B館 v6｜17店舗と上下階・連絡部の局所修正

設計・生成ルールと未検証事項を区別して記載

B2-009｜境界と店舗内部の局所詳細

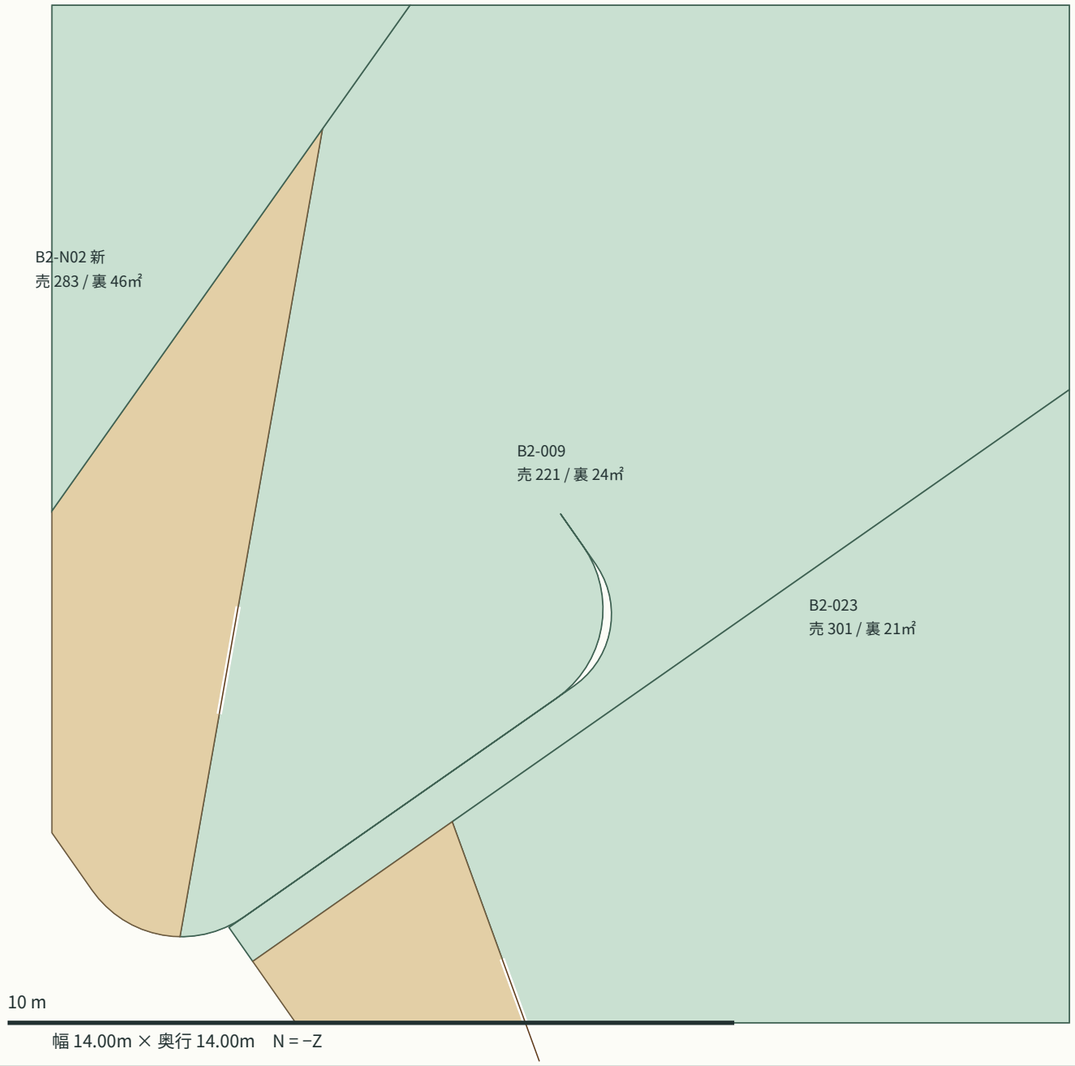
World X/Z = -367.3155, 104.8196m / 旧内角 359.7628° / 修正 numeric_notch / 面積 0.002278㎡
入口移動 0.000m、幅 2.40m。実効売場 211.139 → 211.307㎡。作業矩形と旧v4売場予算を保持。

B2-061｜境界と店舗内部の局所詳細

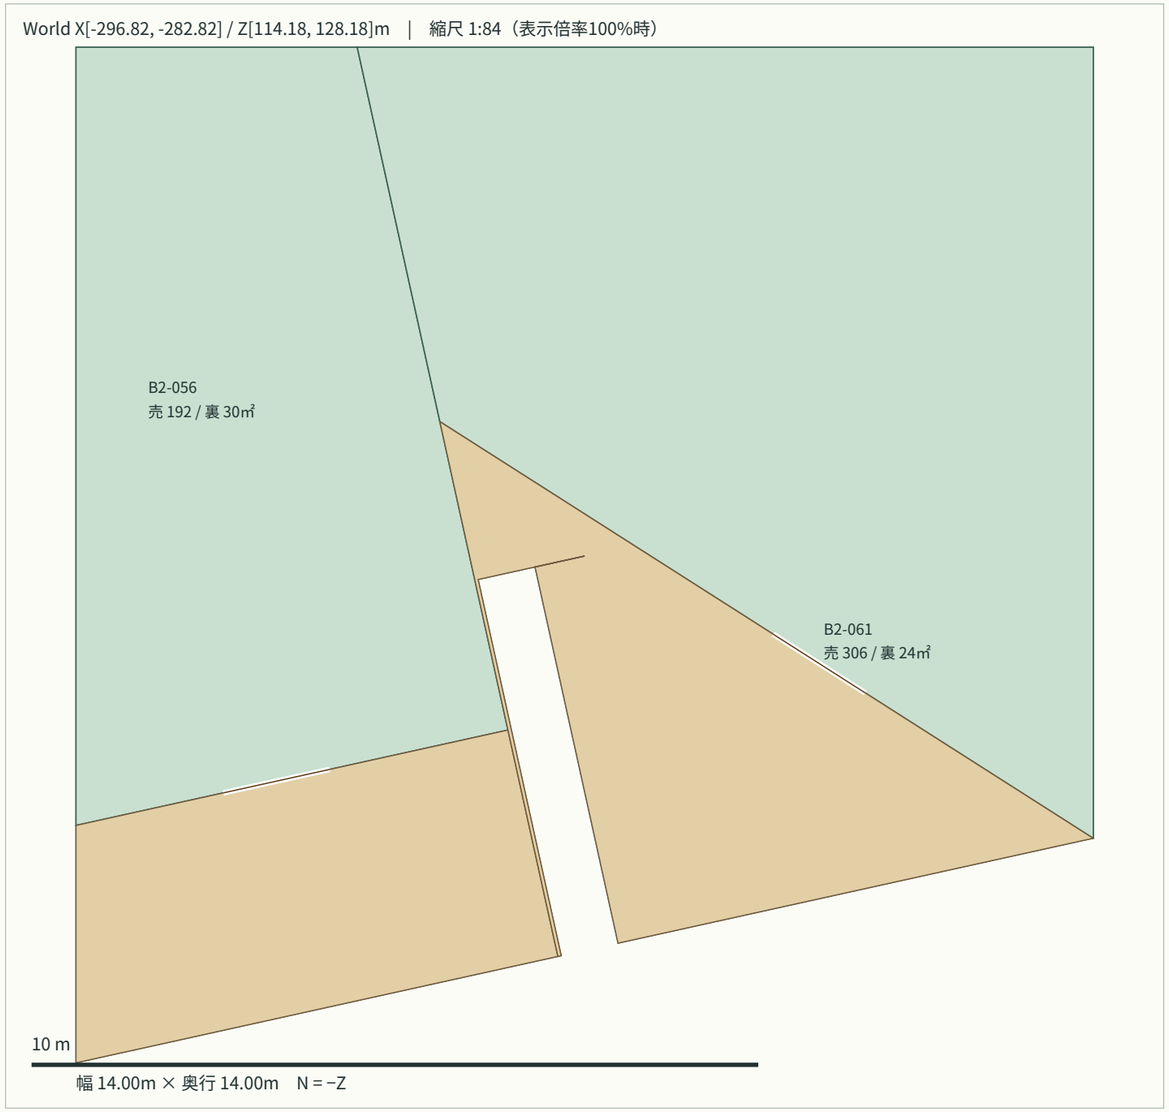
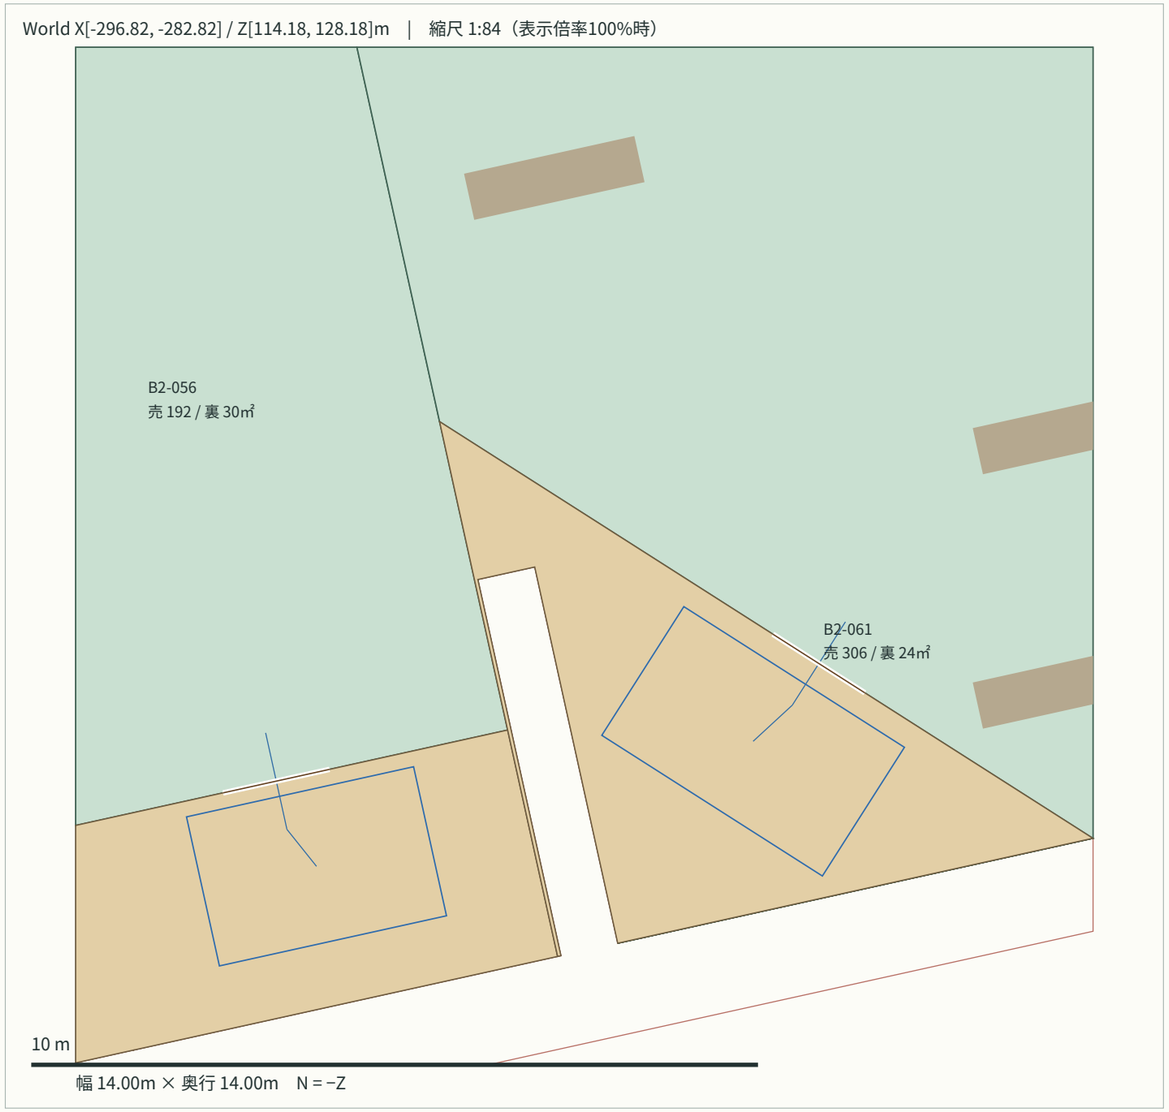
World X/Z = -289.8170, 121.1830m / 旧内角 359.9802° / 修正 numeric_notch / 面積 0.000181㎡
入口移動 0.000m、幅 2.40m。実効売場 297.279 → 297.279㎡。作業矩形と旧v4売場予算を保持。

B2-047｜境界と店舗内部の局所詳細

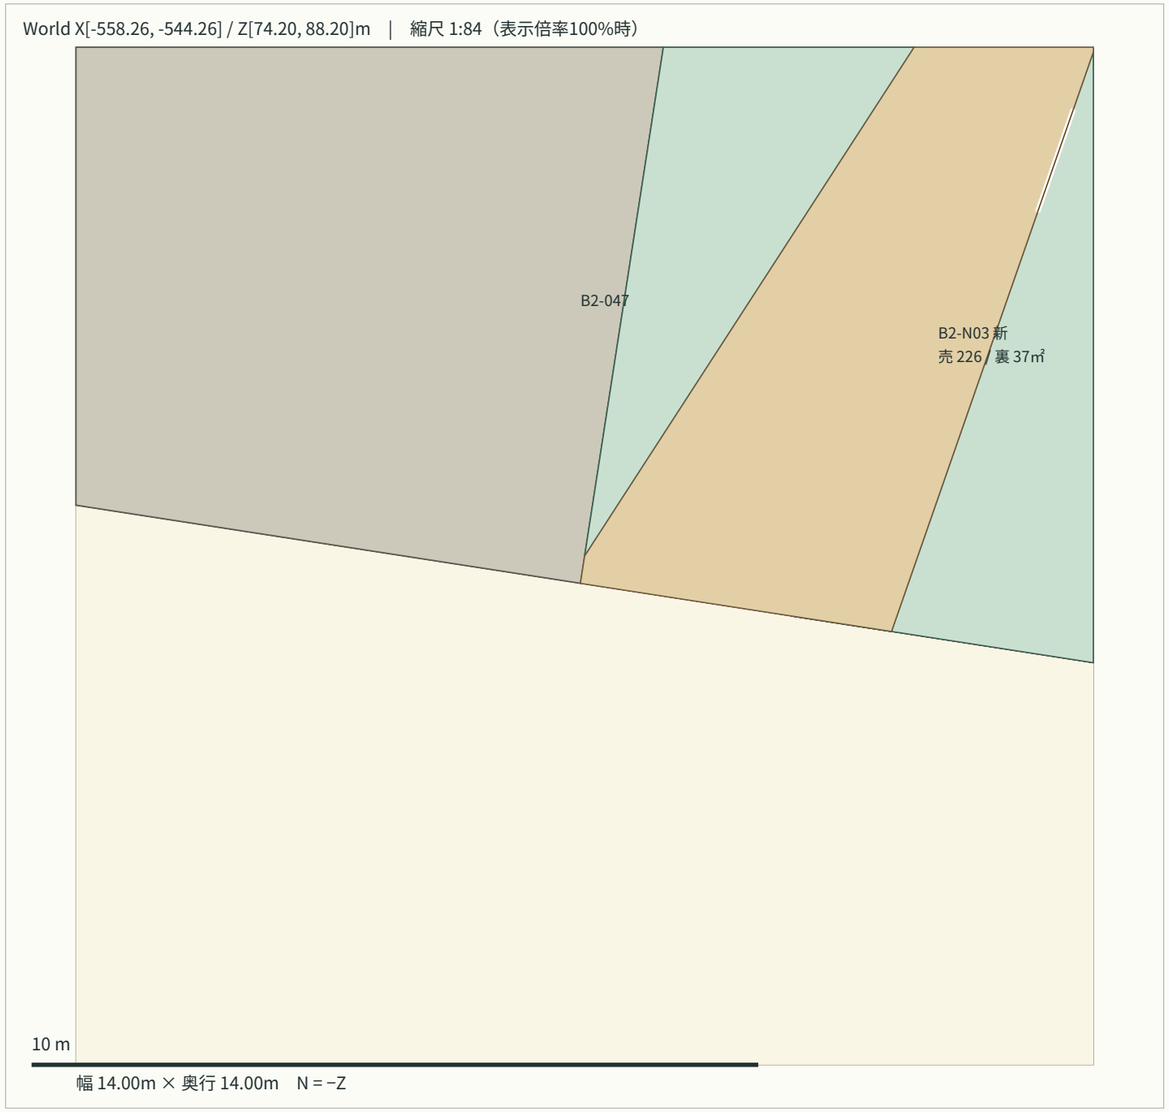
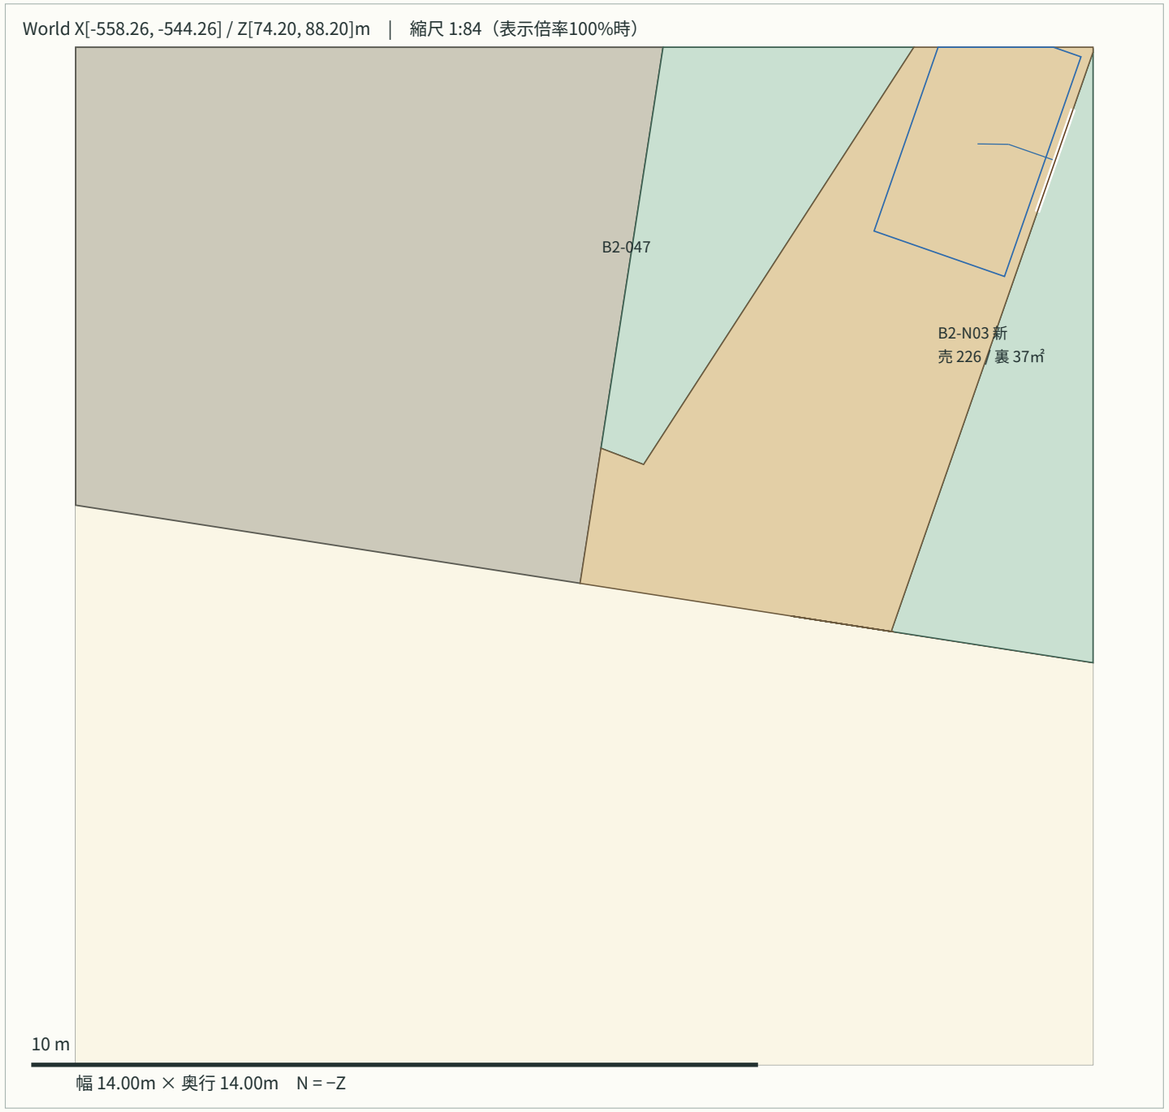
World X/Z = -551.2586, 81.2001m / 旧内角 24.1383° / 修正 architectural_chamfer / 面積 0.460059㎡
入口移動 0.000m、幅 2.40m。実効売場 168.129 → 167.910㎡。作業矩形と旧v4売場予算を保持。

B3-019｜境界と店舗内部の局所詳細

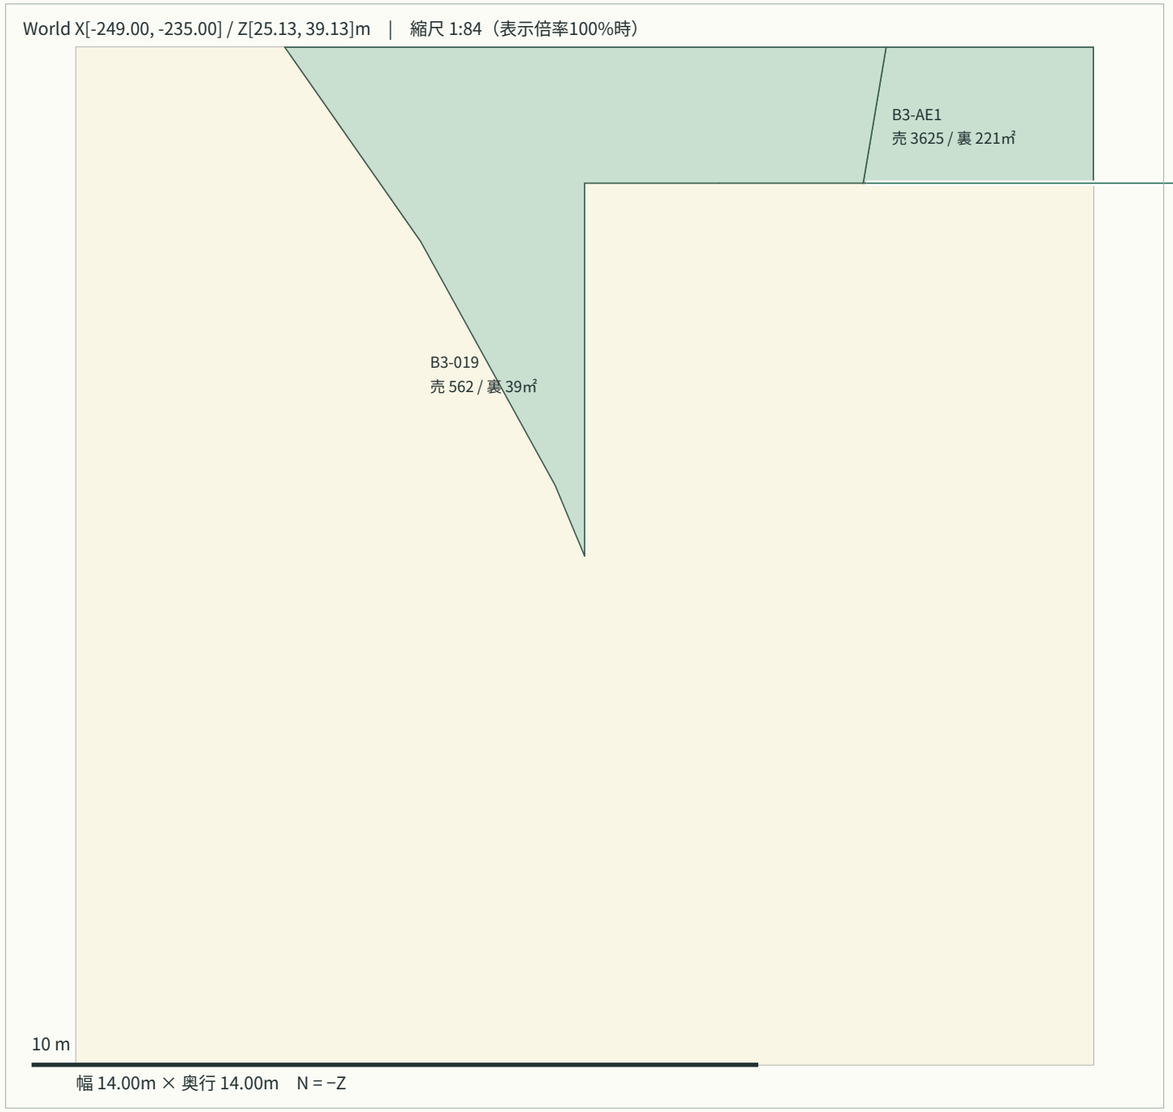
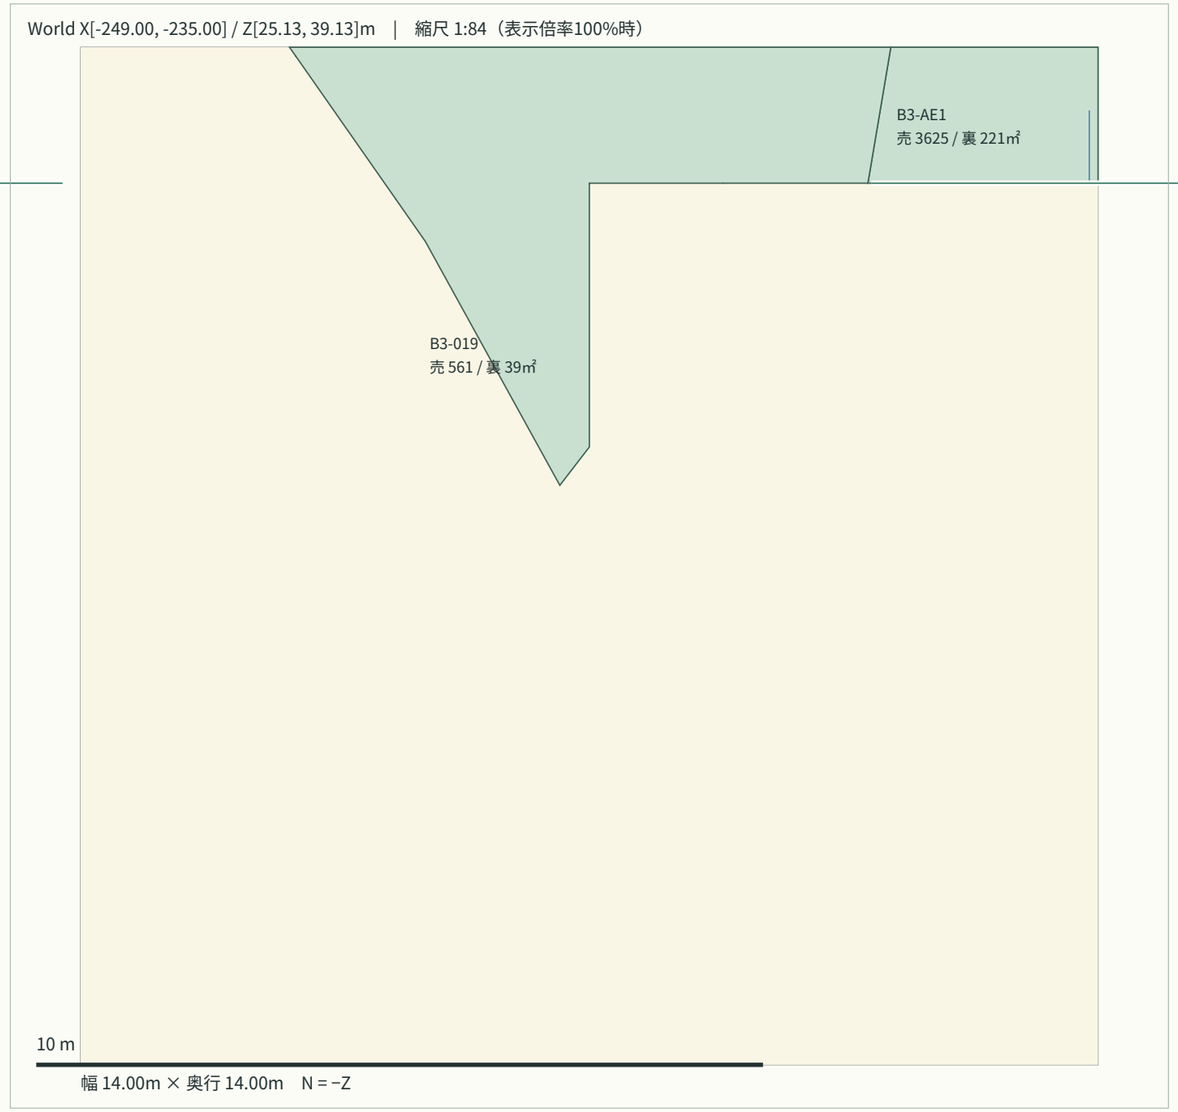
World X/Z = -242.0000, 32.1297m / 旧内角 22.6551° / 修正 architectural_chamfer / 面積 0.304557㎡
入口移動 0.000m、幅 4.80m。実効売場 549.238 → 549.117㎡。作業矩形と旧v4売場予算を保持。
